UNIVERSIDAD DISTRITAL FRANCISCO JOSÉ DE CALDAS

CONSOLIDADO DE RESPUESTAS A OBSERVACIONES PLIEGO DE CONDICIONES

CONVOCATORIA PUBLICA 004 DE 2019

OBJETO: " *CONTRATAR LOS SERVICIOS PARA ADQUIRIR, INSTALAR, CONFIGURAR, IMPLEMENTAR Y PONER EN CORRECTO FUNCIONAMIENTO LA SOLUCIÓN DE INFRAESTRUCTURA CORE - DATA CENTER DE LA UNIVERSIDAD DISTRITAL FRANCISCO JOSÉ DE CALDAS, CONSISTENTE EN LA ADQUISICIÓN DE HARDWARE INCLUIDO SOFTWARE Y LICENCIAMIENTO; LOS SERVICIOS DE MIGRACIÓN, SOPORTE E INTERCONEXIONES NECESARIAS PARA AUMENTAR LA EFICIENCIA Y VELOCIDAD DEL NODO CENTRAL, FUNCIONANDO EN ALTA DISPONIBILIDAD Y REDUNDANCIA SEGÚN LOS TÉRMINOS DE REFERENCIA*".

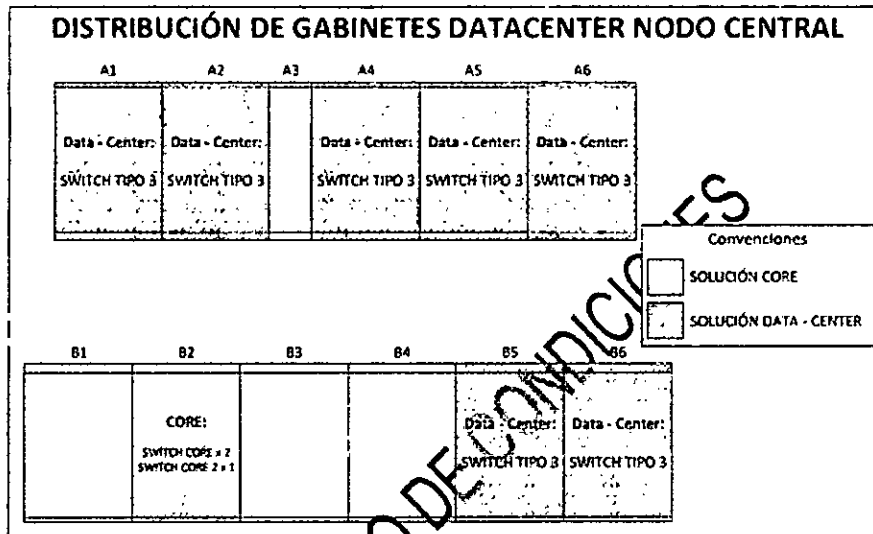
Ítem 4. donde dice: "Patch Cord de fibra óptica LC a LC, OM3/OM4 de 3 metros". Se modifica la cantidad quedando de la siguiente manera:

"Descripción: Módulos SFP+ a 10Gbps SR. Cantidad: 76"

Se agrega Ítem 5. "Patch Cord de fibra óptica LC a LC, OM3/OM4 de 15 metros. Cantidad: 16"

Se adenda pliegos de condiciones incluyendo la figura 4.

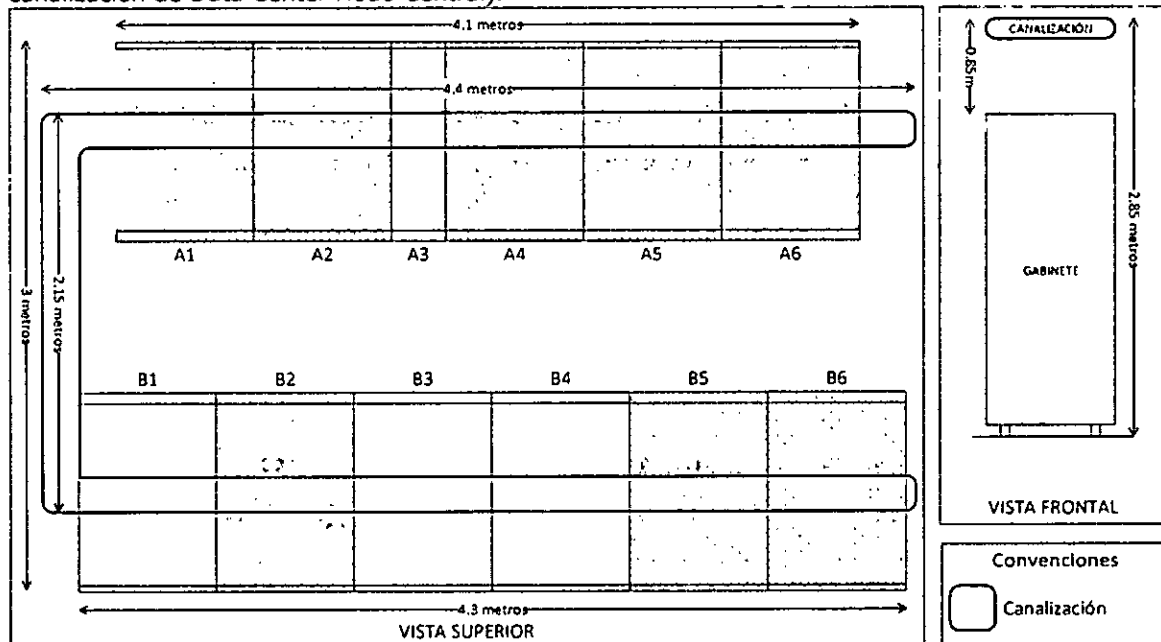
Se solicita cordialmente a la universidad sea aclarado el recorrido del cable de interconexión entre los switches tanto de core como de Datacenter.

RESPUESTA DE LA UNIVERSIDAD: Se acepta la observación. Se aclara que el cuarto de equipos nodo central (Data Center) cuenta con disponibilidad en canalización para fibra y cobre. Para mayor claridad se muestra el esquema de la canalización en una nueva figura (figura 4, Distribución de canalización de Data Center Nodo Central).

Los recorridos del cable de interconexión entre los switches deben ser calculados por los proponentes al igual que la ingeniería de detalle, teniendo en cuenta que debe hacer uso de la canalización ya existente.
